OBJET : Révision du PLU de la commune de Saint Geniès Bellevue

OBJET :
Observations et propositions du P L U
Enquête publique – P L U

Objet : Lettre d'observation concernant le projet de révision du PLU de Saint Génies Bellevue

Objet : Projet de plan local d'urbanisme – Projet de périmètre délimité des abords du château de Saint Geniès et de son parc, monuments historiques inscrits.

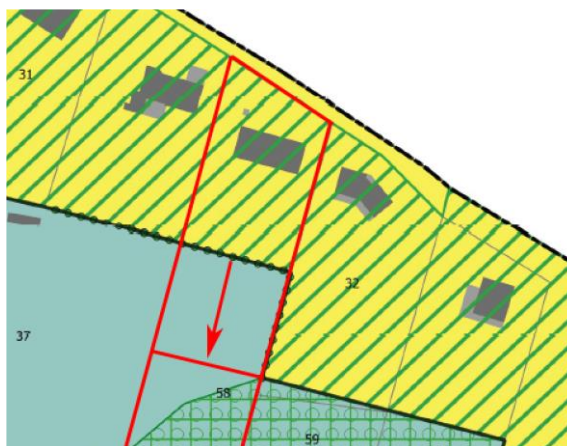
C'est pourquoi nous demandons que soit tenu compte de cette situation, et que la limite entre la zone UMj3 et la zone N soit ramenée à une distance plus équitable sur notre parcelle.

En déplaçant cette limite à la hauteur de celle de notre voisine, cela nous permettrait de regagner environ 1400 m² de superficie constructible (soit environ 45% de notre parcelle), et rétablirait l'équité sur cette zone sans nuire à qui que ce soit, ni porter atteinte à la préservation de l'environnement à laquelle nous sommes très attachés.

PLAN TOPOGRAPHIQUE

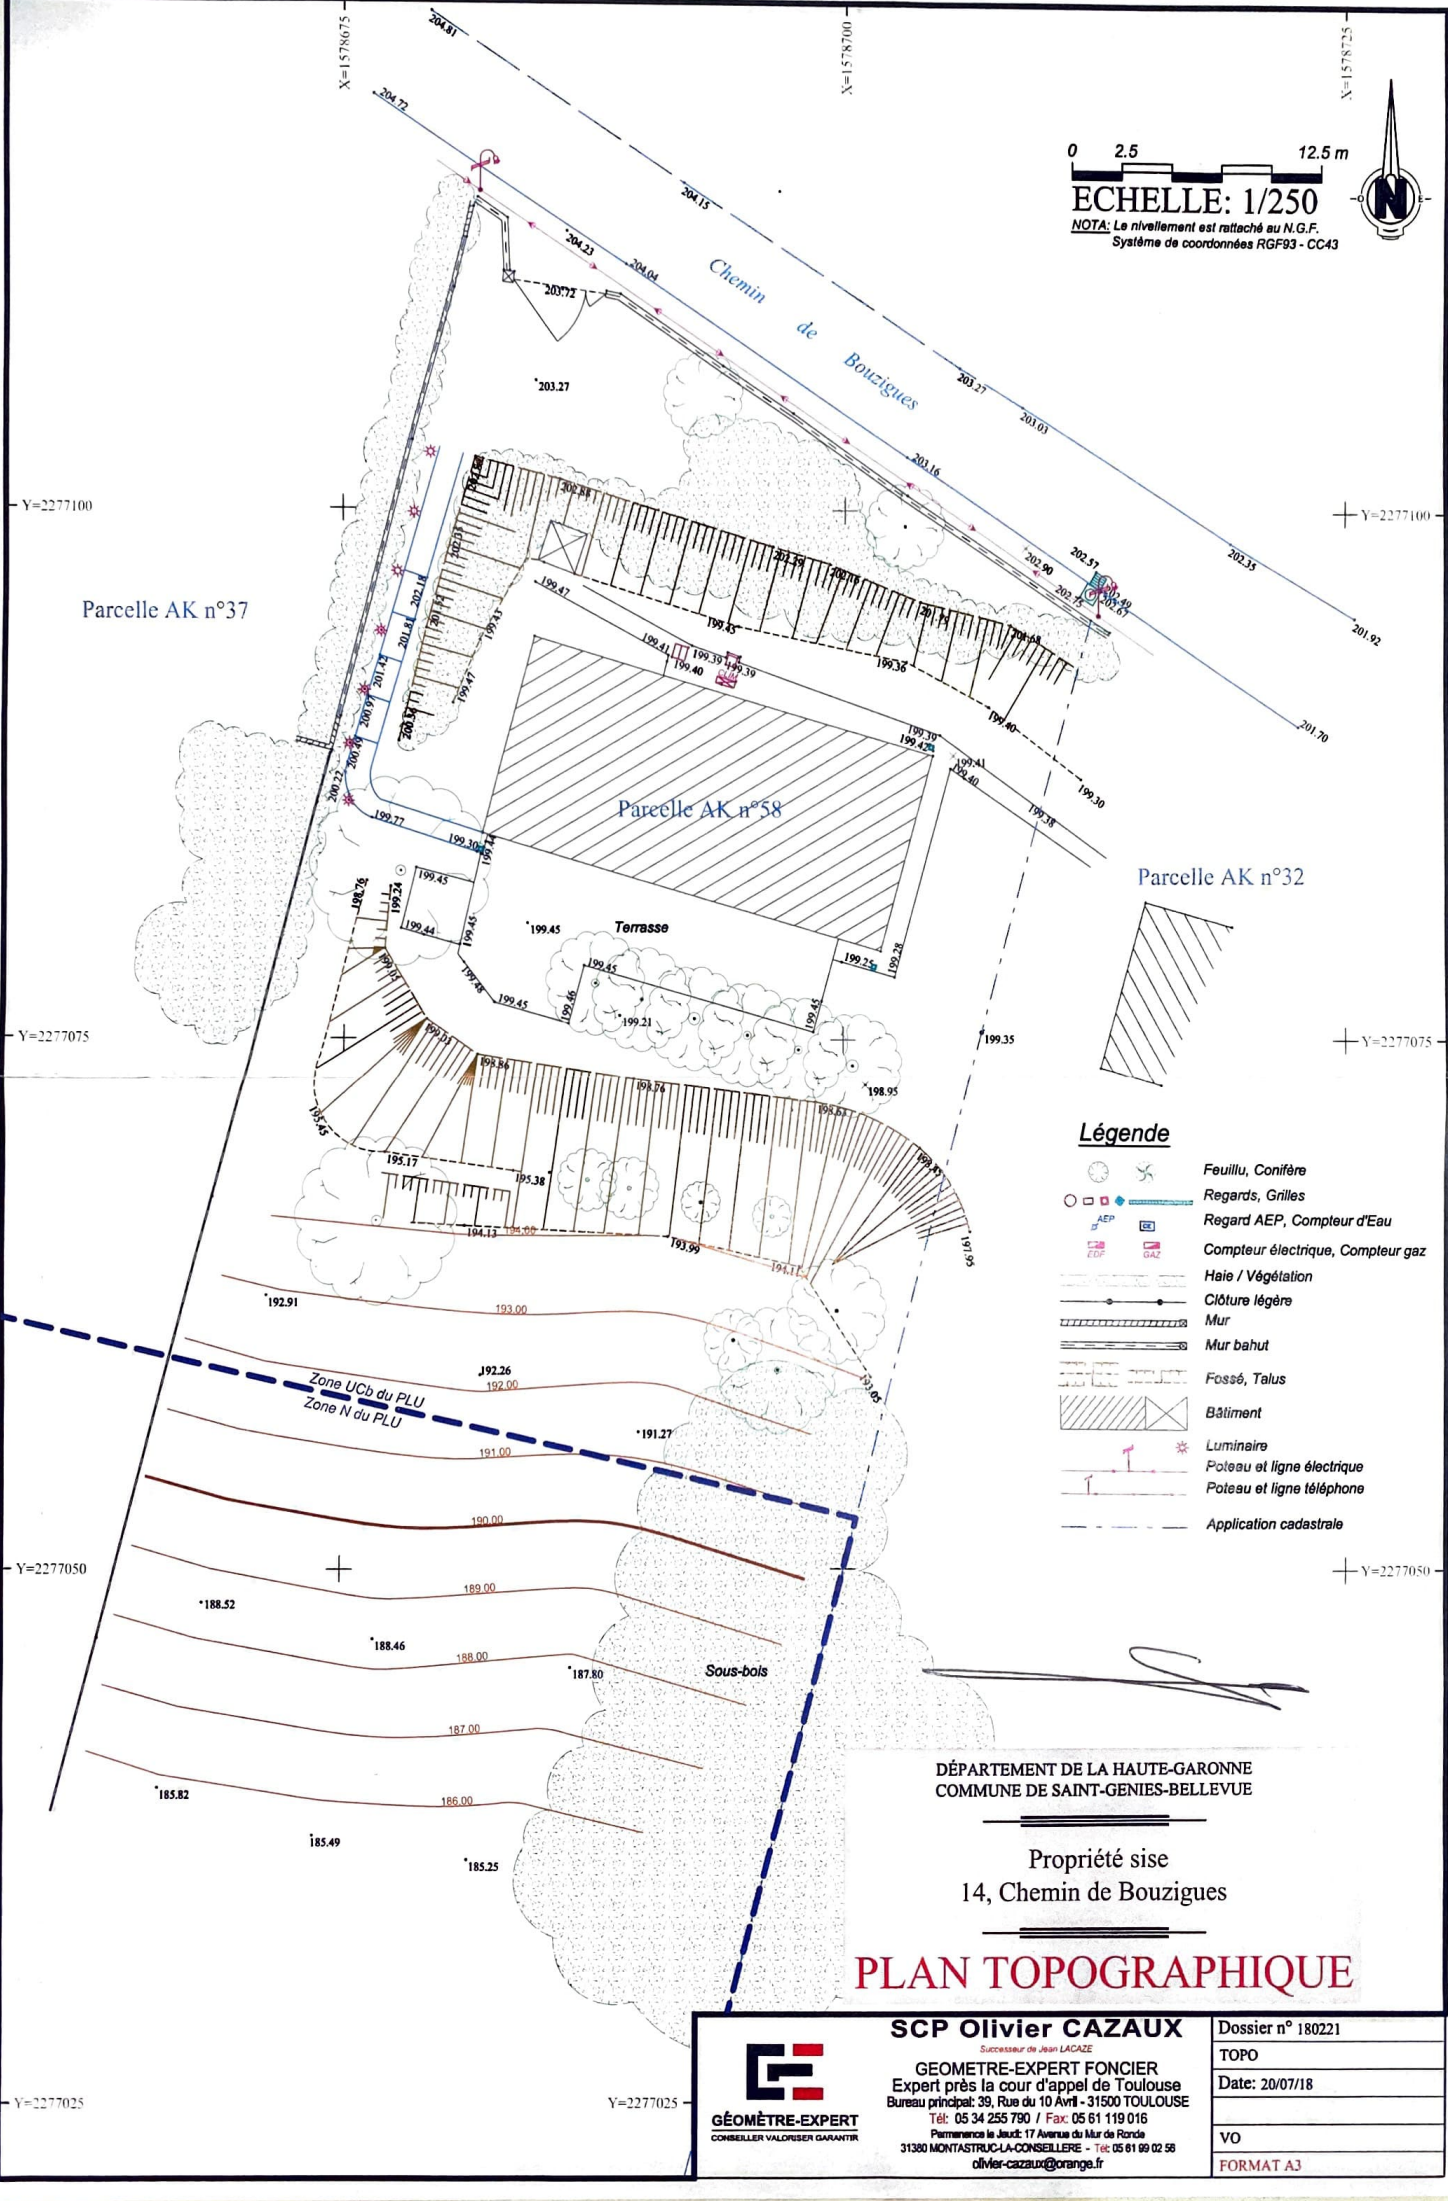
Nous avons identifié un projet qui pourrait nous convenir qui consisterait à créer une longue dépendance sur le côté droit de la maison (à gauche sur le plan ci-dessus), suffisamment étroite pour rester à 4m de distance de notre limite de propriété, et suffisamment longue pour qu'elle nous permette d'aligner le garage et l'atelier, tout en bénéficiant d'un accès pour les véhicules depuis la plateforme située au niveau de la rue. Selon les premiers croquis que nous avons fait établir, cette construction augmenterait l'emprise au sol d'environ 120 à 125 m².

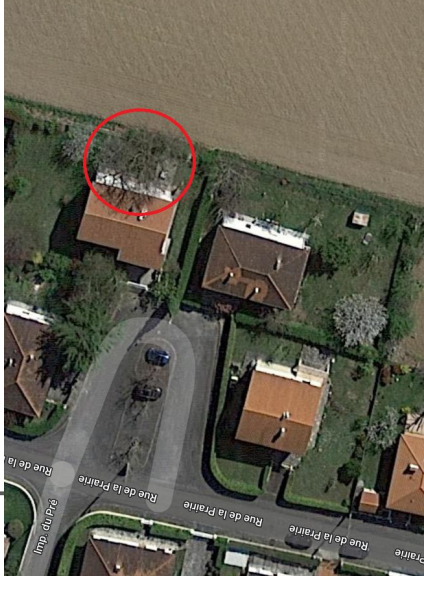
Demande : création d'un “couloir vert” le long du champ

Demande : création d'un “couloir vert” le long du champ

Demande : création d'un "couloir vert" le long du champ

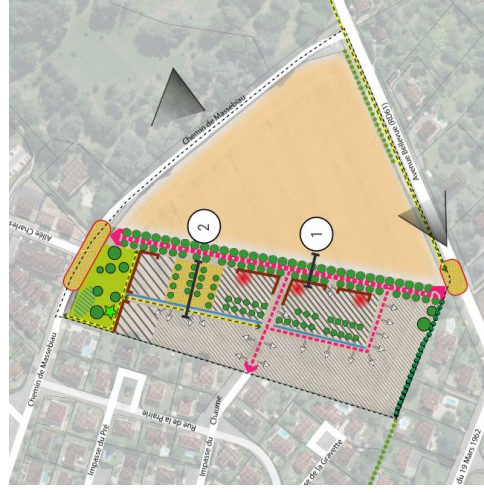
Q : Avez-vous pris en compte cette future pollution lumineuse nocturne dans les futurs aménagements du grand champ ?

Bâtiments en R+2 : pollution visuelle et vis à vis.

Les futurs bâtiments en R+2 sont situés en hauteur par rapport à nos terrains : ce qui va générer une pollution visuelle, une vue plongeante sur nos maisons, une perte de valeur de nos habitats.
